Sortland kommune - Varsel om oppstart av detaljregulering for Bjørklundveien / Vesterålsgata

Varsel om oppstart planarbeid: Detaljregulering for Bjørklundveien/Vesterålsgata, Sortland kommune

Innspill - Varsel om oppstart planarbeid: Detaljregulering for Bjørklundveien/Vesterålsgata - Sortland kommune

MERKNAD TIL OPPSTART PLANARBEID; DETALJREGULERING FOR BJØRKLUNDVEIEN/VESTERÅLSGATA - SAKSNR 22/2639

1 Situasjonsplan 20.09.2022
1 : 250

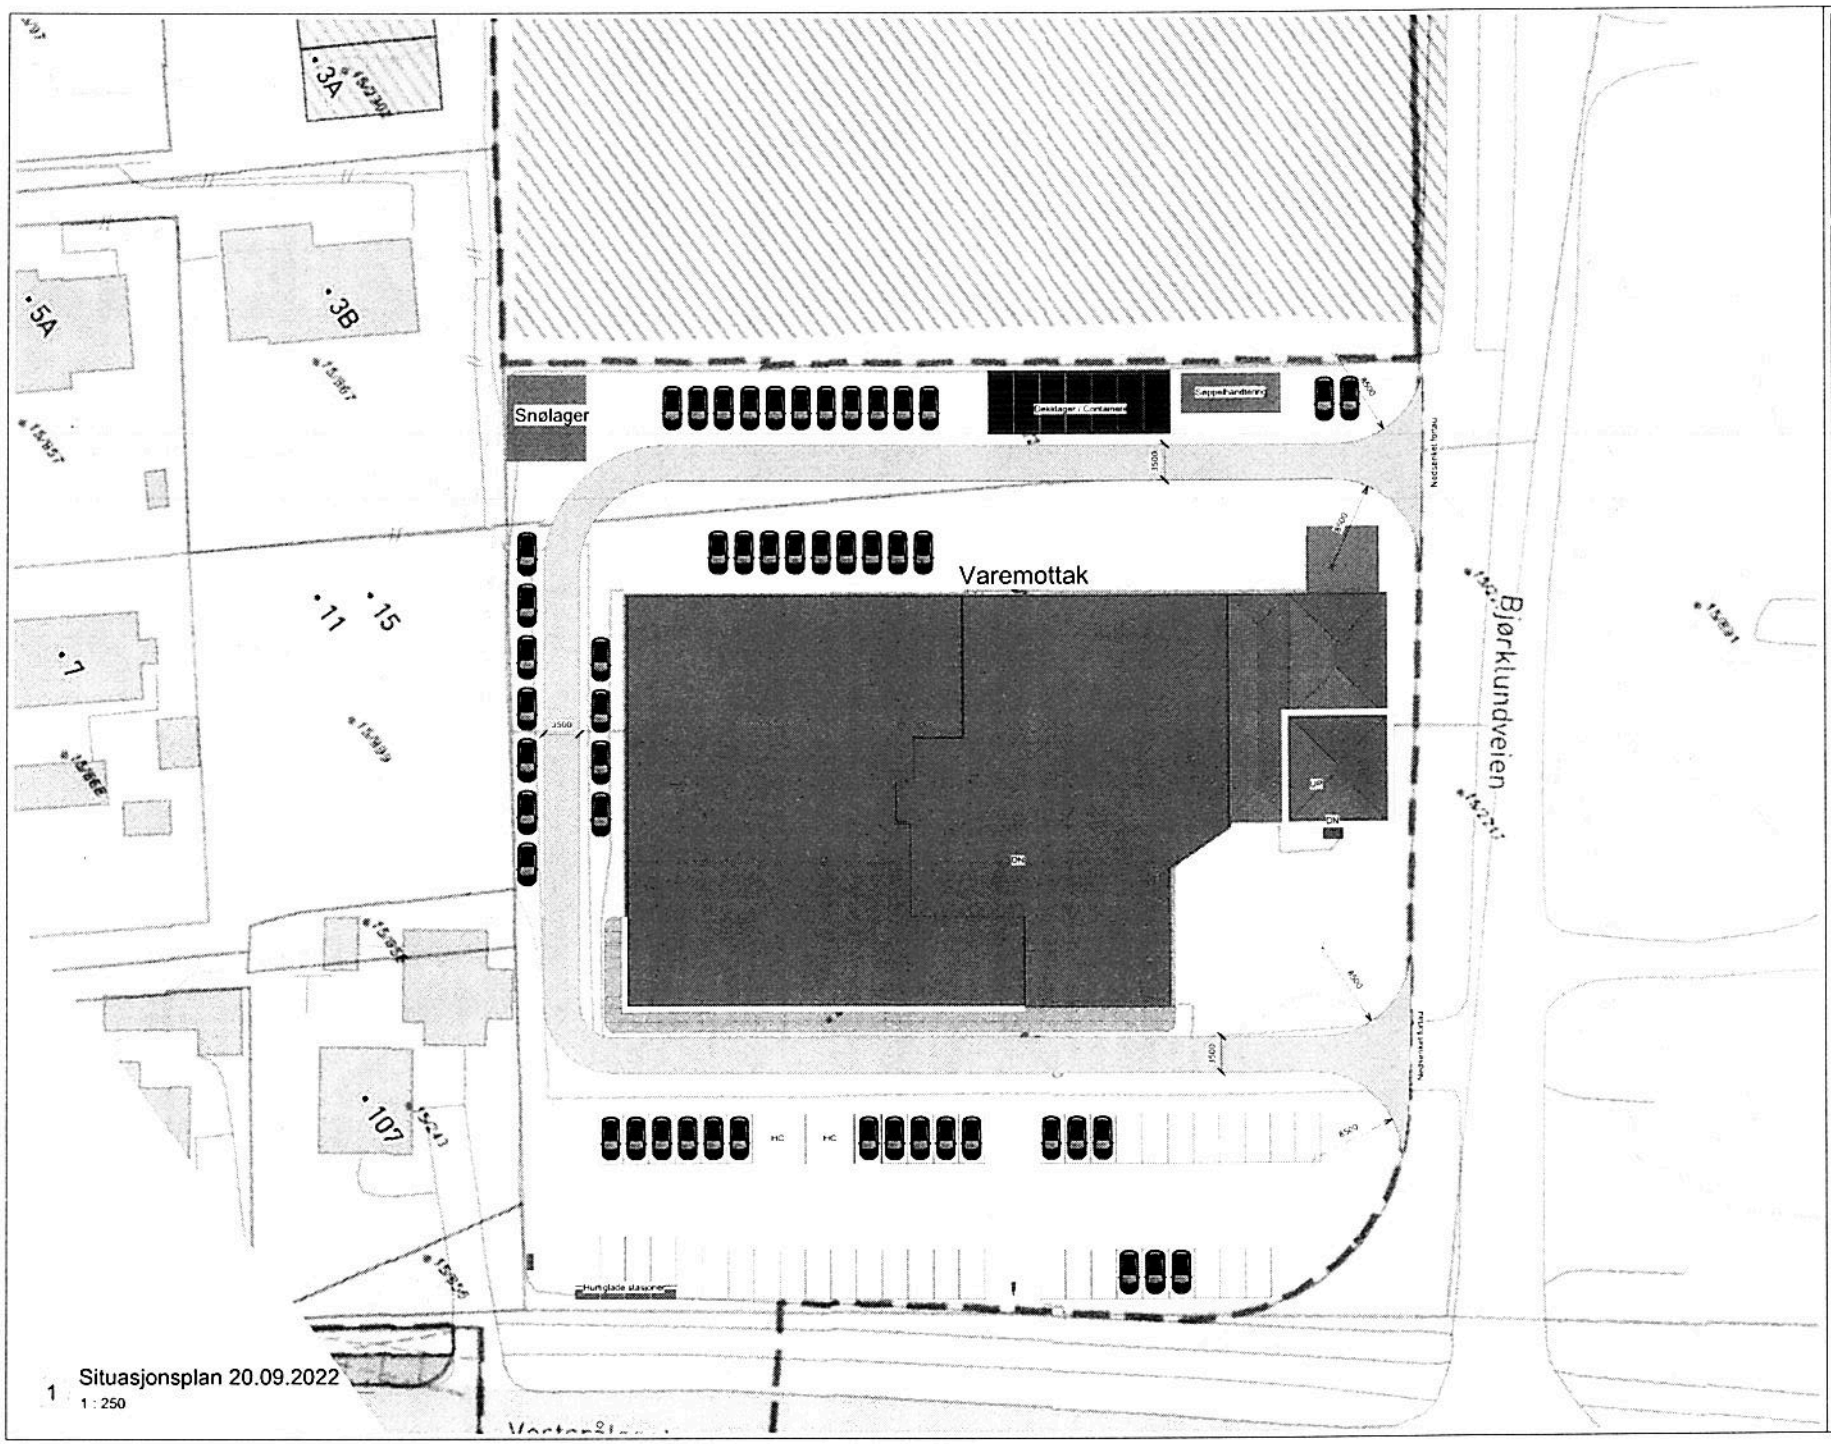
Vedlagt følger utkast til situasjonsplan (bruksplan) for vårt eget tomteområde, se vedlegg(1 side). Til dette utkastet ønsker vi å kommentere følgende:

I)
Tidligere detaljregulering med avståelse av grunn til Bjørklundveien med gangfelt har bidratt til vesentlig forringelse av bruken av den nordlige delen av bygget dersom de gamle planene legges til grunn. Vi foreslår derfor at vei og gangfelt for Bjørklundveien flyttes 6 – 10 meter lenger nord i en lengde på ca 150 meter fra tilslutningen til Vesterålsgata. Frigjort areal tilbakekjøpes fra kommunen gjennom en avtale som da fremforhandles mellom partene.

ii)
Som tidligere nevnt er det viktig for vår forretningsdrift å ha en inn og utkjøring mot Bjørklundveien, som sikrer en normal tilgjengelighet til og fra forretningsområdet. Dette gjelder personbil, varebiler, bobil, stor lastbil, bergingsbil, semitrailer og andre relevante kjøretøy.
Levering av nye biler og økt mengde brukte biler skjer med semitrailer fra og til Narvik. Disse bilene er av en slik størrelse at de må dirigeres rundt forretningsbygget for en trafikksikker lossing og lasting før utkjøring. Dette forklarer ønsket størrelse på inn og utkjøringsbredden, som vist i vår situasjonsplan.
Vi ser selvfølgelig utfordringen i dette, dersom rundkjøring blir valgt som tilslutningsløsning mot Vesterålsgata. Imidlertid kan en alternativ løsning være at rundkjøringen inneholder en direkte innkjøring til vårt anlegg.

Det er videre viktig for vår drift at inn og utkjøring mot Bjørklundveien ikke legges slik at den kommer i konflikt med inn og utkjøring til/fra verksted og kontrollhall samt mottak av vareleveranser.
